**Modulo per la presentazione delle osservazioni per i piani/programmi/progetti sottoposti a procedimenti di valutazione ambientale di competenza statale**

ID: Codice procedura (ID\_VIP/ID\_MATTM):10844

Impianto per la produzione di energia elettrica da fonte eolica, costituito da 6 aerogeneratori della potenza complessiva di 37,2 MW, un sistema di accumulo da 25 MW e relative opere connesse in località "Rempillo" nel comune di Pitigliano (GR).

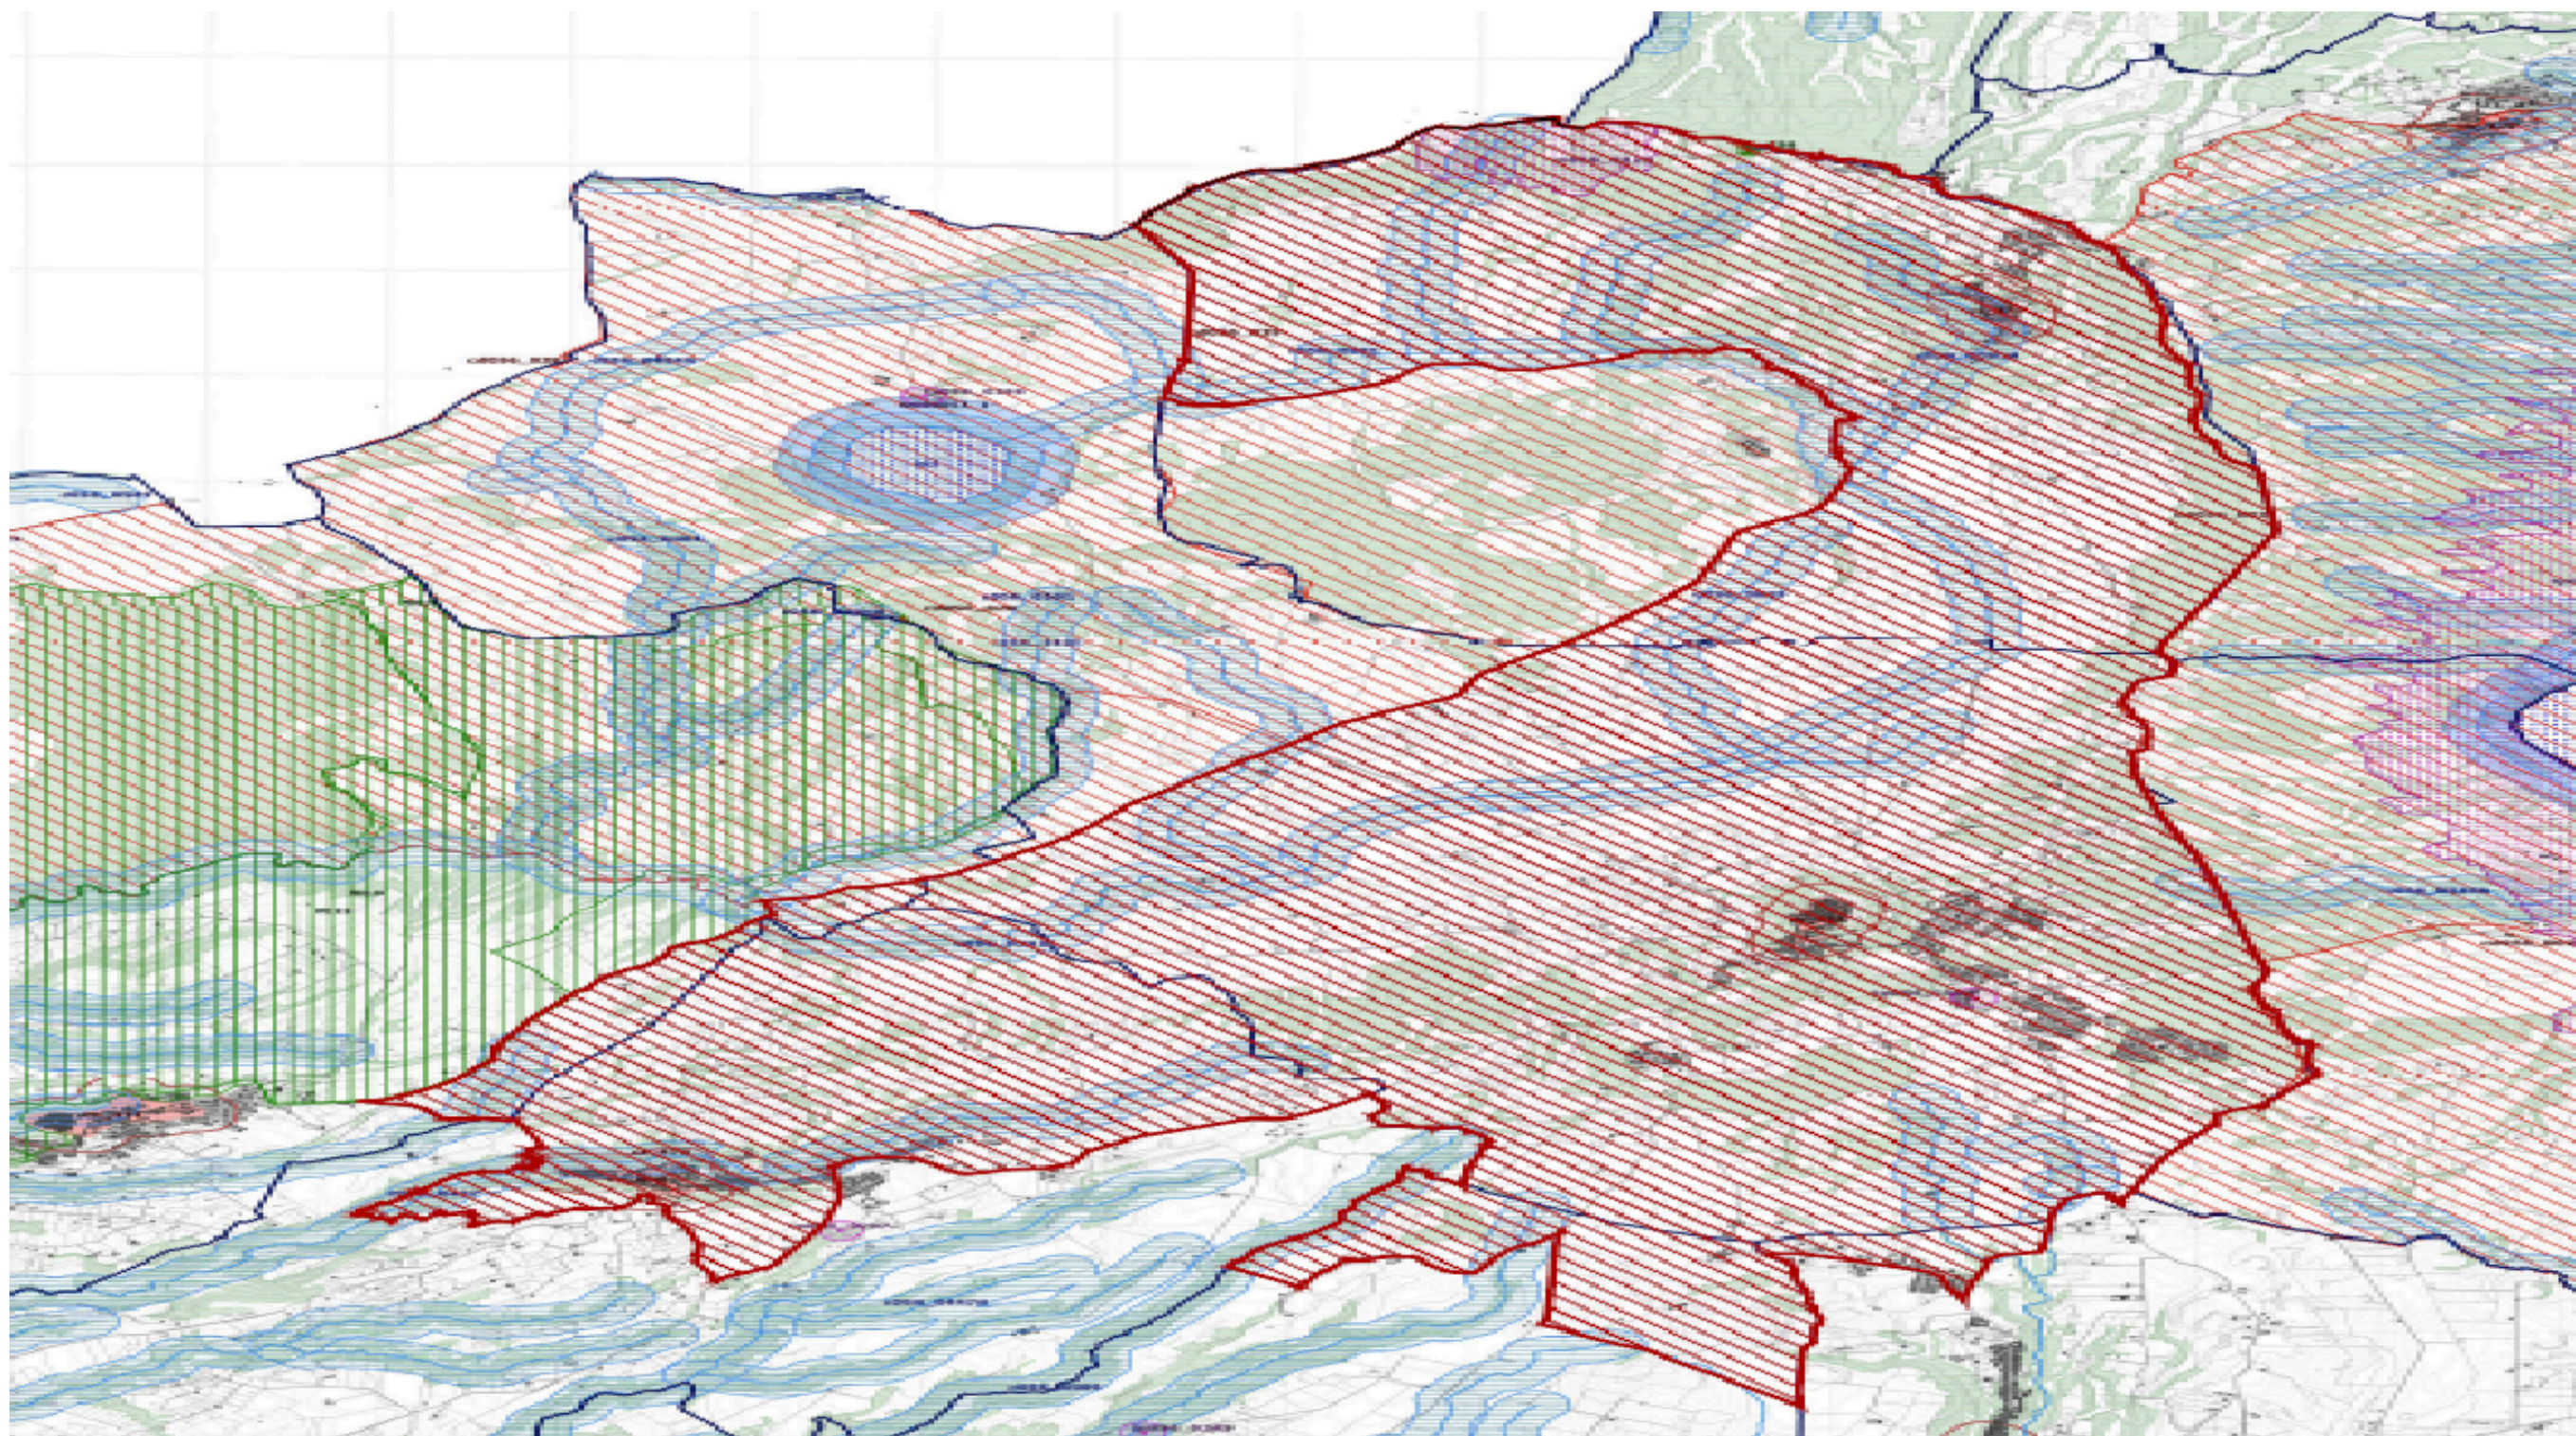
Alla luce del combinato disposto dal "vincolo sul patrimonio paesaggistico (artt. 136 e ss. e 142 del decreto legislativo n. 42/2004 e ss.mm.ii.) e sui beni culturali" (artt. 10 e ss. del decreto legislativo n. 42/2004 e ss.mm.ii.) e dal comma 8 lettera c-quarter del D.Lgs 191/2021 e ss.mm.ii si evince che, ad oggi, le aree in cui sono previsti gli insediamenti dei sei aerogeneratori dell'impianto eolico denominato "Rempillo" non sono idonee perché ricadono tutte all'interno della fascia di rispetto dei **beni paesaggistici di notevole interesse pubblico denominati "Conca del Lago di Mezzano e territorio circostante" (D.M. 22.05.1976)** comprendente anche il **vincolo "Selva del Lamone" (D.M. 22.05.1984)** tutelati **dall'art. 136 del Codice del Beni Culturali e del Paesaggio** e in particolare un aerogeneratori ( P01) è a 100 metri dal primo vincolo citato e gli altri cinque compresi in una distanza massima tra 1 km e 2 km ( vedi immagine n. 1 dell'ALLEGATO). Nella fascia di rispetto dei 3 km anche la porzione di vincolo rappresentato dalla Selva del Lamone che gode di altre importanti tutele in quanto Riserva Naturale regionale (L. 394/91 e L.R. 29/97), Zona di Protezione speciale (ZPS) insieme ai Monti di Castro collegati tra loro da una Zona di Conservazione Speciale (ZSC), il sistema fluviale Fiume Fiora-Olpeta. La Selva del Lamone oltre il vincolo paesaggistico di notevole interesse pubblico che la rende area non idonea all'installazione degli impianti FER anche nelle sue fasce di rispetto dei 3 km, gode di un'altra tutela che ne rivela l'importanza di area di importanza internazionale per l'avifauna IBA (012) che viene collegata all'altra IBA (099) Lago di Bolsena attraverso la ZPS Caldera di Latera e la ZSC Lago di Mezzano che insieme sono compresi nel vincolo paesaggistico "Conca Lago di Mezzano..." e verranno uniti dal nuovo vincolo paesaggistico "*Ambito paesaggistico, geologico e geomorfologico dell'orlo della caldera di Latera e delle sue pendici interessate dai centri eruttivi periferici*" ( si veda a riguardo la proposta pubblicata sul sito del MIC in data 09/08/2023 e

l'immagine n. 2 dell' ALLEGATO) all'area di notevole interesse pubblico "Conca del lago di

Bolsena” (D.M. 24.10.1960). Praticamente una vasta zona che per interesse paesaggistico e naturalistico oltre che storico, archeologico e identitario rappresenta un unicum nel panorama nazionale.

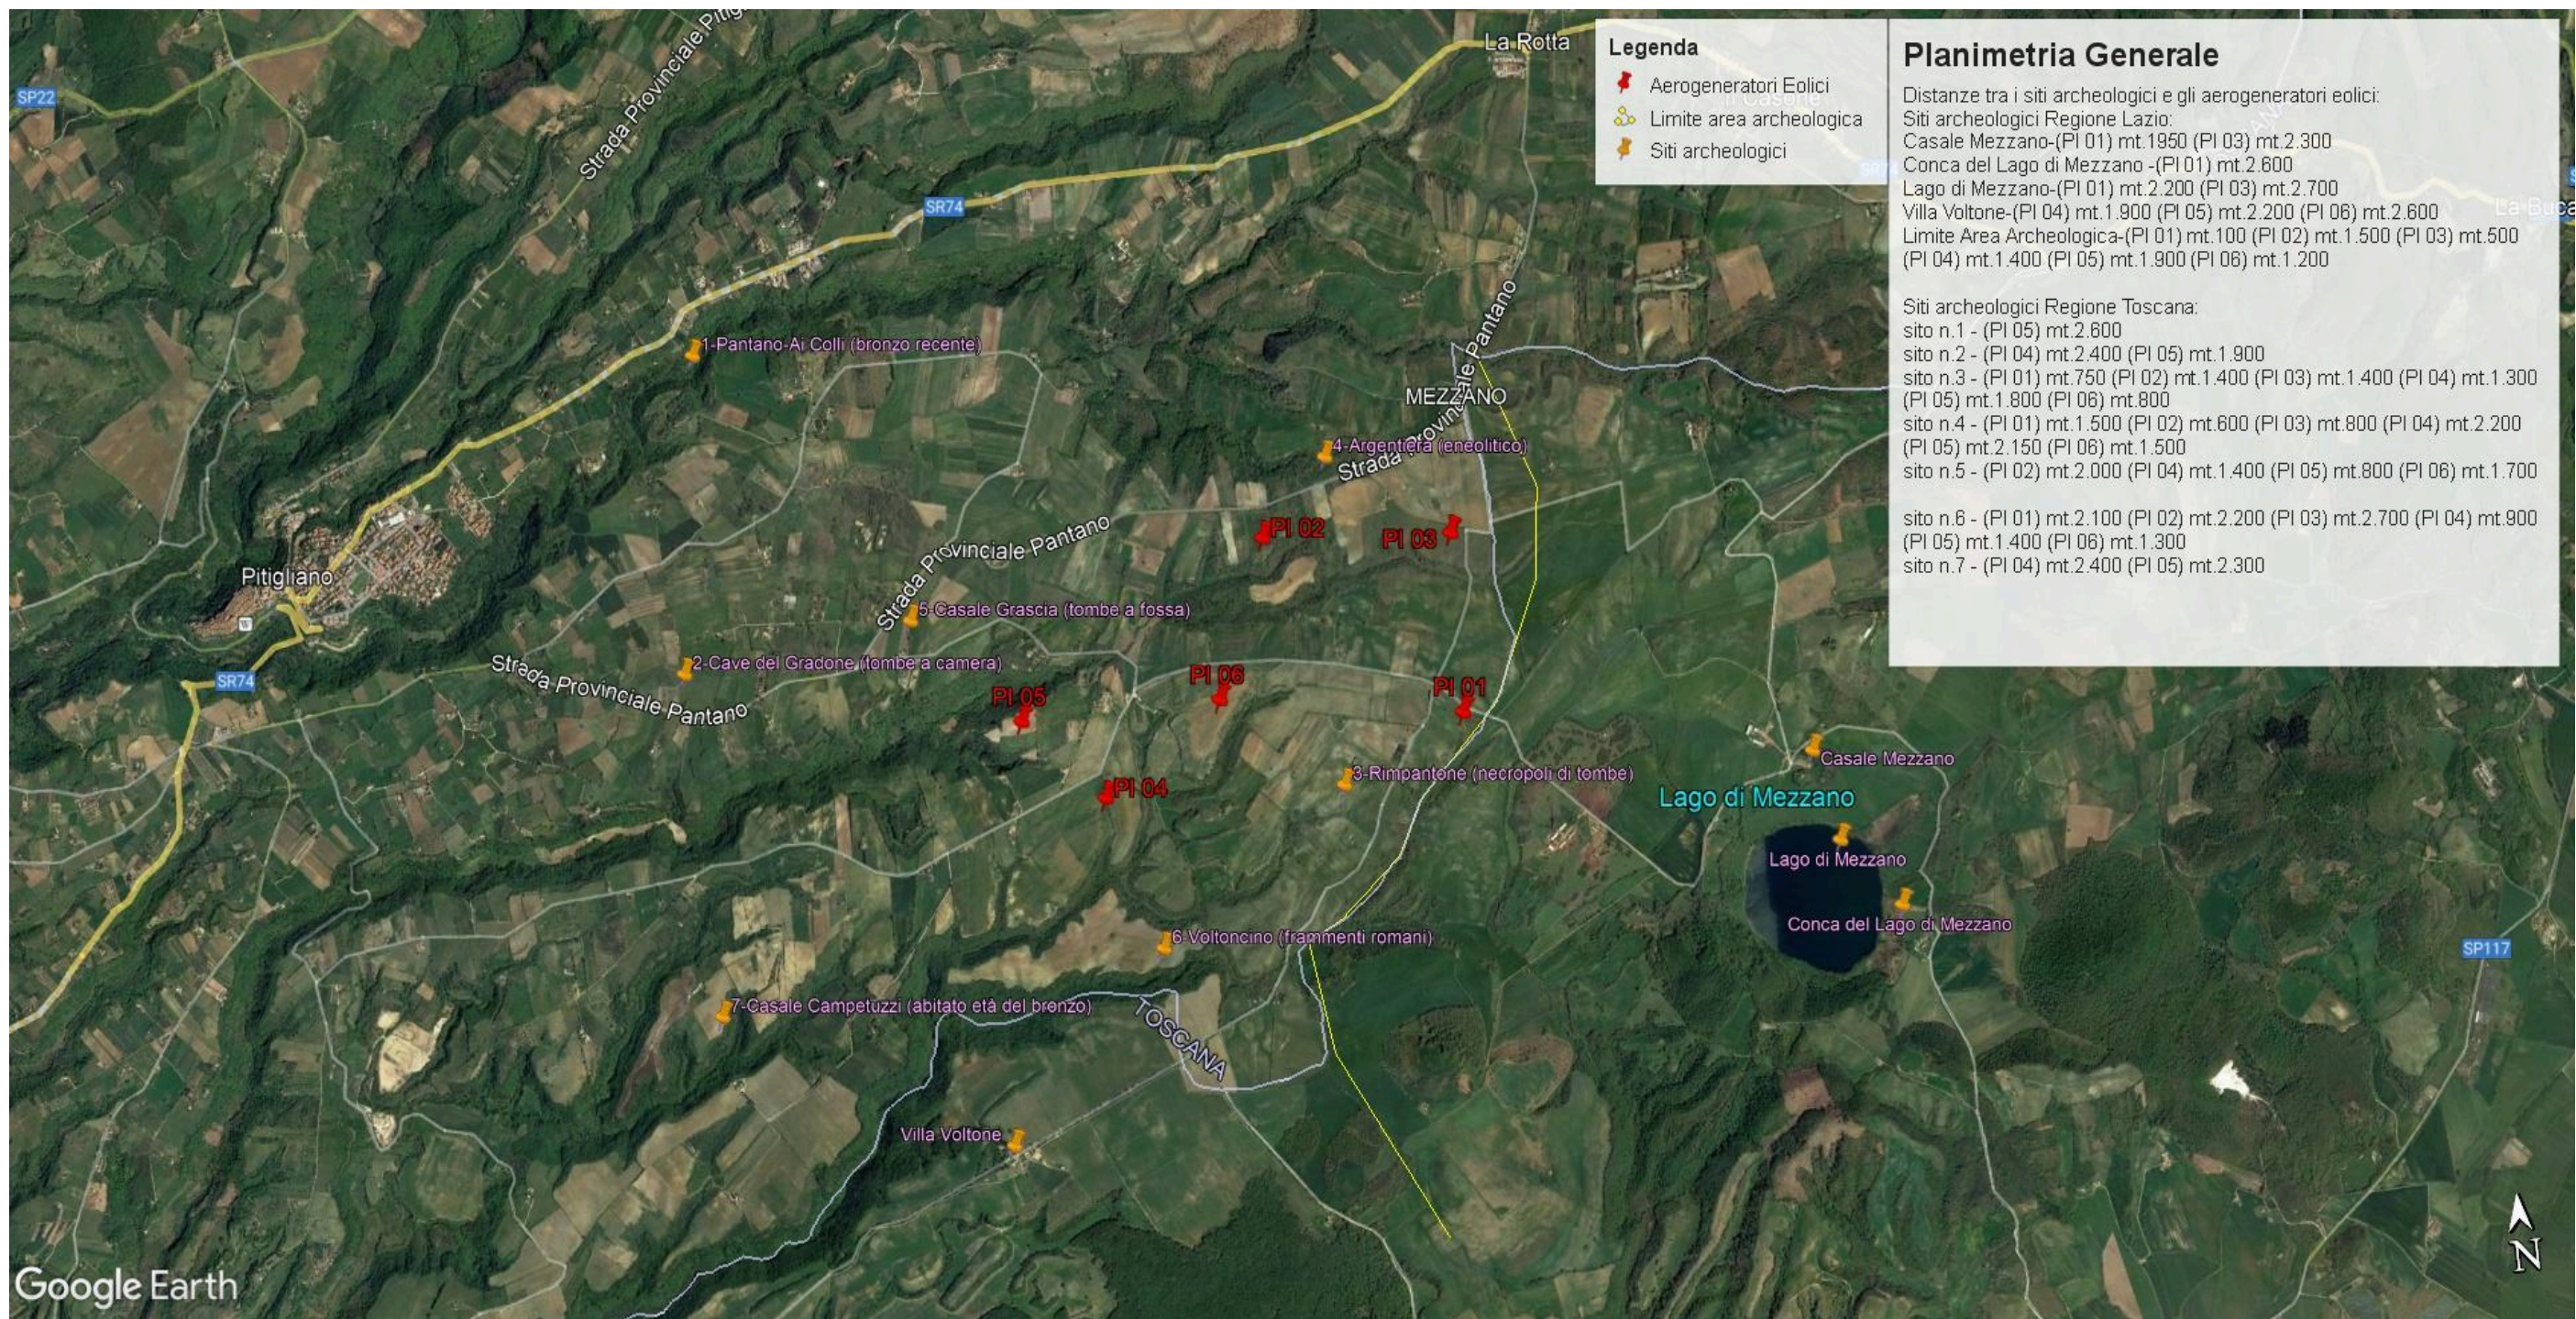
Inoltre, la zona in cui insisterebbe l’impianto eolico industriale Rempillo è compresa nelle fasce di rispetto di 3 km di diversi beni archeologici tutelati dalla parte II del Codice dei Beni Culturali (vedi Allegato, immagine n. 3). Inoltre le pale P04 e P05 ricadono all’interno di un’area archeologica che la Proponente vorrebbe cancellare per il semplice fatto che non è riportata nel documento regionale ma nel documento provinciale come meglio dettagliato nell’Osservazione n. 5. Alla luce di quanto documentato appare chiaro quindi che la collocazione dell’impianto non ha tenuto conto alcuno dei vincoli dell’area nella quale è stato progettato e l’inserimento dell’impianto eolico nel paesaggio e sul territorio non è corretto (Allegato IV delle Linee guida nazionali di cui al D.M dello Sviluppo economico del 10.09.2010).
